# 改善箇所説明図

## 不具合発生箇所

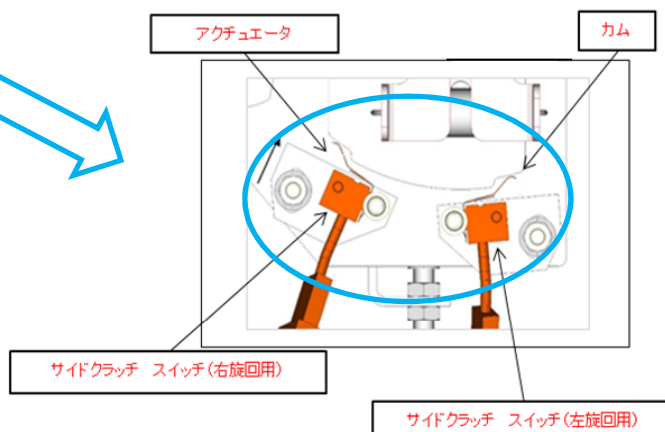
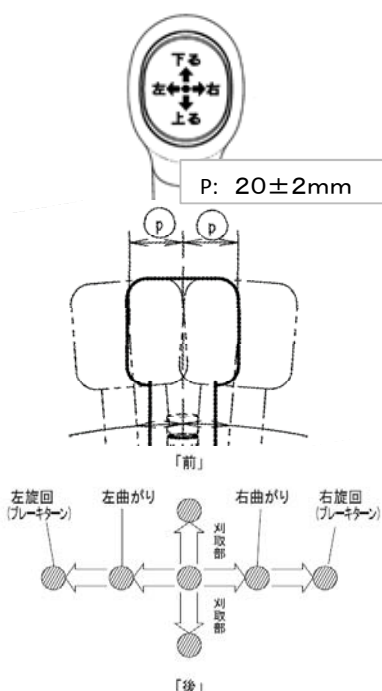
刈取脱穀作業車のかじ取り装置において、ステアリングレバーの位置を検出するマイクロスイッチの調整が不適切なものがある。そのため、ステアリングレバーを操作してもかじ取り操作ができなくなるおそれがある。

全車両、ステアリングレバーの位置を検出するマイクロスイッチを再調整する。

ステアリングレバー操作量30mmで<ON>になるようにセットした状態

ステアリングレバー操作量20mmで<ON>になるようにセットした状態

マルチステアリング下部カバーに緑色シールを貼り付ける。
